Abteilung	Sachbearbeiter	Aktenzeichen	
Abteilung 3 - Bauangelegenheiten	Herr Fuchs	3 Fc-Pe	
Beratung	Datum	Behandlung	Zuständigkeit
Bau-, Mobilitäts- und Umweltausschuss	12.10.2021	öffentlich	Entscheidung
Betreff			
<b>78. Änderung des Bebauungsplanes "Altstadtsanierung" für das Grundstück Ludwig-März-Straße 12, Fl. Nr. 859/15: Aufstellungsbeschluss</b>			
Anlagen:			
A2 - Altstadtsanierung			
Antrag auf Änderung des Bebauungsplans Altstadtsanierung

Der nachfolgende Ausschnitt aus dem Bebauungsplan „Altstadtsanierung“ der Stadt Penzberg beinhaltet die Darstellung des Grundstücks Ludwig-März-Straße 12:

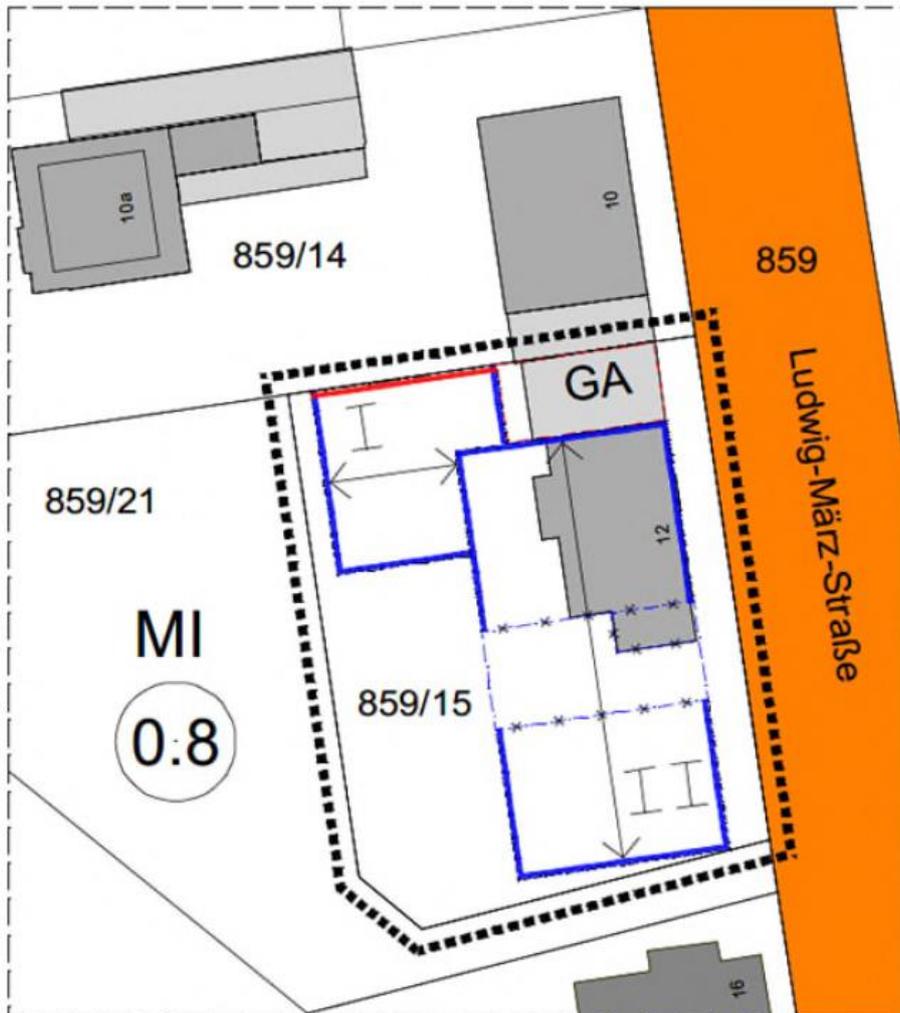
1. Die zulässige GRZ für Anlagen nach § 19.2 BauNVO soll auf GRZ 0,55 festgesetzt werden.
2. OK FFB EG Bereich VG II soll max. auf Höhe OK FFB EG Bestand festgesetzt werden; max. OKFFB EG ist durch eine NN-Höhe festzuschreiben.
3. OK FFB EG Bereich VG I soll max. auf Höhe 30 cm über OK Fahrbahn in Straßenmitte festgesetzt werden; max. OKFFB EG Bereich VG I ist durch eine NN-Höhe festzuschreiben.
4. Die maximale Wandhöhe für den Bereich VG II soll auf 6,50 m über OK FFB EG Bereich VG II festgesetzt werden.
5. Die maximale Wandhöhe für den Bereich VG I soll auf 4,50 m über OK FFB EG Bereich VG I festgesetzt werden.
6. Die Dachneigung soll zwischen 15° bis 28° zulässig sein.
7. Für die Dachdeckung bei einer Dachneigung zwischen 15° und 22° sollen auch Metalldeckungen zulässig sein.
8. Für den Bereich VG I soll neben dem bereits festgesetzten Satteldach auch ein max. 5°

- geneigtes Dach mit einfach intensiver Dachbegrünung zulässig sein.
9. Die Festsetzung „Garagen an der gemeinsamen Grundstücksgrenze sind in gleicher Höhe, Neigung, Deckung und Vorderfront zu gestalten“ soll entfallen.
  10. Im Planungsbereich sollen die Festsetzungen des Abstandsflächenrechts der BayBO gelten.
  11. Die bestehenden, von der Änderung im Geltungsbereich der Änderung nicht berührten Festsetzungen des Bebauungsplans Altstadtsanierung sollen weiterhin gelten.

Das Flurstück 859/15 ist durch die Trinkwasserleitung und den Mischwasserkanal in der Ludwig-März-Straße erschlossen. Der Kanal ist unterstrom in der Sonnenstraße bzw. im Bereich der Grundschule sowie der Friedrich-Ebert-Straße jedoch bereits schon jetzt gemäß IST-Zustand GEP überlastet, so dass die Einleitung weiterer Abflüsse in diesen Kanal aktuell grundsätzlich kritisch zu sehen ist, da sich hier eine Verschlechterung hinsichtlich der Betroffenheit Dritter ergeben könnte. Nach der Sanierung entsprechend der GEP-Maßnahme 28 und deren hydraulischen Vorläufern könnten auch weitere Flächen gemäß Prognosezustand GEP angeschlossen werden, so dass dann auch zusätzliche Abflüsse infolge der Nachverdichtung im Bereich des Flurstücks 859/15 aufgenommen werden könnten. Da die zusätzlichen Abflüsse aus dem Flurstück 859/15 im Vergleich zum vorherrschenden Durchfluss im Hauptkanal insbesondere bei satzungsgemäßer Niederschlagswasserretention bzw. – versickerung sehr klein sind, könnte hier durch die Stadt Penzberg geprüft werden, inwieweit die oben dargelegte rechnerische Verschlechterung im Hinblick auf den Grundsatz der Verhältnismäßigkeit ausreichend schwer wiegt, um die Umsetzung des Vorhabens zu verhindern.

- (1) Die nicht überbauten Flächen einschließlich der unterbauten Freiflächen der bebauten Grundstücke sind unter vorrangiger Berücksichtigung der vorhandenen Baum- und Gehölzbestände zu begrünen, soweit diese Flächen nicht für eine andere zulässige Nutzung, wie Stellplätze und Arbeits- oder Lagerflächen, Spiel- und Aufenthaltsflächen benötigt werden. Dabei sind standortgerechte sowie heimische bzw. regionaltypische Gehölzarten zu verwenden, die erwarten lassen, dass sie sich einem künftigen Klimawandel anpassen können. Vermieden werden sollen insbesondere geschotterte Steingärten sowie Gärten, die durch ihre Ausführung eine natürliche Begrünung verhindern.

- (2) Zuwege und Zufahrten sollten auf ein Mindestmaß beschränkt und soweit es die Art der Nutzung, Verkehrssicherheit und Barrierefreiheit zulassen, mit wasserdurchlässigen Belägen versehen werden (siehe Stellplatzsatzung der Stadt Penzberg). Oberirdische Stellplätze sollten mit Rasengittersteinen ausgestattet werden.

- (3) Einhausungen für Müll- und Abfallbehälter sollten mit hochwachsenden oder rankenden heimischen Gehölzen wirksam eingegrünt werden.
- (4) Notwendige Einfriedungen sollten grundsätzlich nur ohne Sockel und mit einer Bodenfreiheit von mindestens 15 cm ausgeführt werden. Diese ist für Tiere durchlässig zu gestalten. Bestehende Sockel können beibehalten werden. Einfriedungen sollten bevorzugt als lebende Gehölzhecke ausgebildet werden. Anstatt immergrüner Schnitthecken (z. B. Thujen-, Fichtenhecken) sind freiwachsende Laubhecken aus verschiedenen heimischen Sträuchern zu bevorzugen. Sogenannte „tote Einfriedungen“ (z. B. Steinkörbe, Gabionen, Steinmauern) sollten nicht errichtet werden.

(5) Die auf dem Flurstück verorteten Bäume sollten aufgrund ihres Alters und deren Vitalität erhalten werden. Die Abteilung 6 erachtet besonders den Ahorn sowie die Kiefer als äußerst erhaltenswert.
